Vår referanse: PLAN-2022/23057-15
Saksbehandler: Ingrid Grøteide Polden
Dato: 17.02.2023

Referat oppstartsmøte – reguleringsplanarbeid Årstad, Gnr. 12, Bnr. 264 mfl., Fantoftvegen, Planinitiativ

Møtedato: 17.01.2023

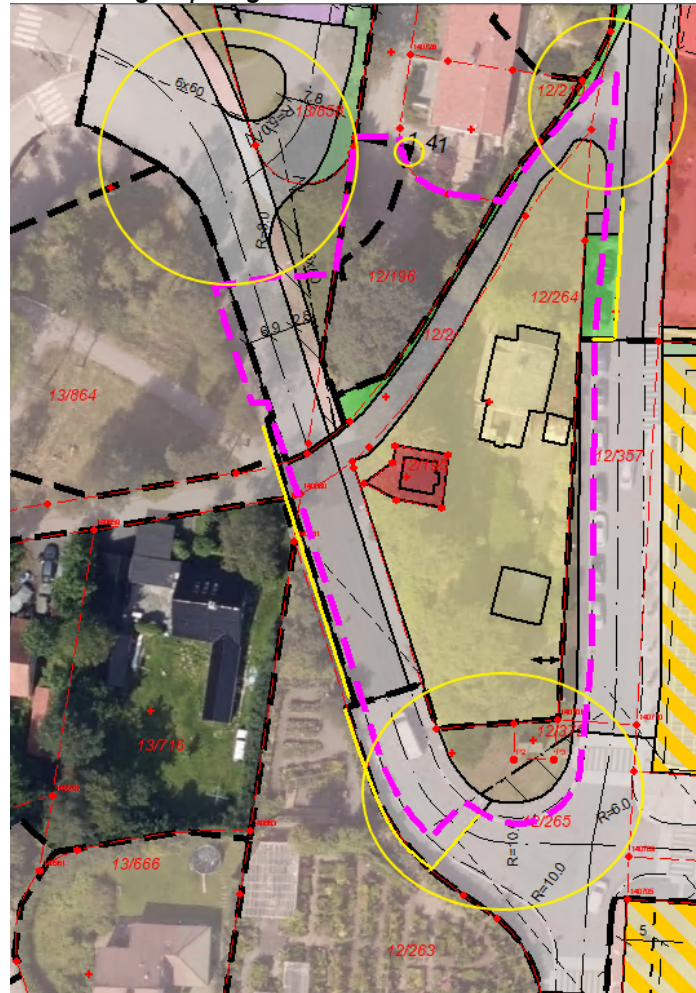
Vesentlige deler av den kommunale veien har smal kjørebane som mangler fortau for myke trafikanter og møteplasser for biler. I dag slutter fortauet på Øvre Fantoftåsen rett nord for plangrensen (Figur 1).

Bymiljøetaten mener videre at det gjennom planarbeid bør komme forslag til tilrettelegging for myke trafikanter fra nord, og at planområdet derfor utvides til å inkludere arealer nordover for å etablere manglende løsninger for gang- og sykkeltilbud (Figur 1).

Det må i planarbeidet settes av nok bredde til fortau for myke trafikanter langs de kommunale veiene i området. Det gjøres også oppmerksom på behov for etablering av annen veigrunn/grøftearealer for å etablere belsningsanlegg.

Konfliktområder markert med gult på figur under.

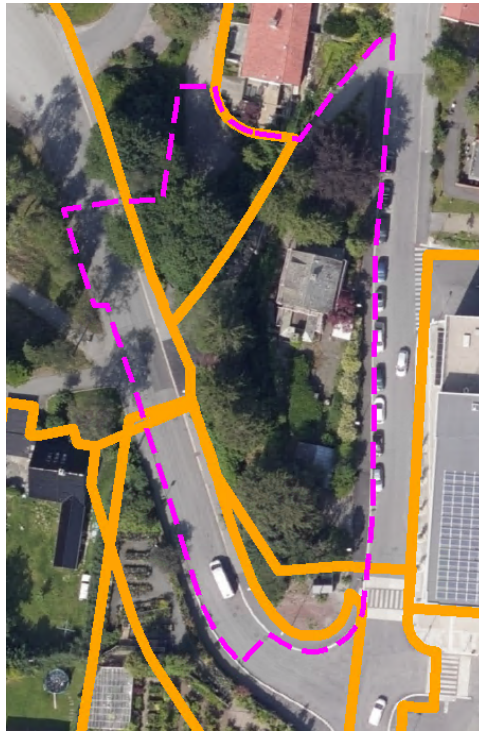
Planavgrensningen må endres før varsel om oppstart av plan. Ved kontroll av sosifilen har Plan- og bygningsetaten disse merknadene:

Forslag til plangrensen ser ut til å følge linjer som ligg i verkelegheita (fortauskant). Et par plasser følger grensa eigedomsgrense og eksisterande plangrense.

Hensyn: Øyer og hull fra eldre planer

Hensyn: Frisiktlinjer i dette forslaget

Hensyn: Frisiktsone/linje fra eldre planer.

Hensyn: Naboområde samsvarer ikke mellom plan og hva som er utført.

Hensyn: Valg av grense

Tiltak: Ta med områder eller følg eksisterande plangrense. Ser helst at en unngår å fragmentere eldre planverk.

Tiltak: Må ta med nok areal til å dekke kravet for frisiktlinjer.

Tiltak: Må ivaretas dersom de enda er relevante.

Tiltak: Rydde i situasjon hvor plan ikke følger virkeligheten. Spesielt viktig om det er noko areal som skal bli offentlige eller overtas av kommune.

Tiltak: Se hensyn om øyer. Eksempel: Følg eksisterende planavgrensning mot sør-sørvest.
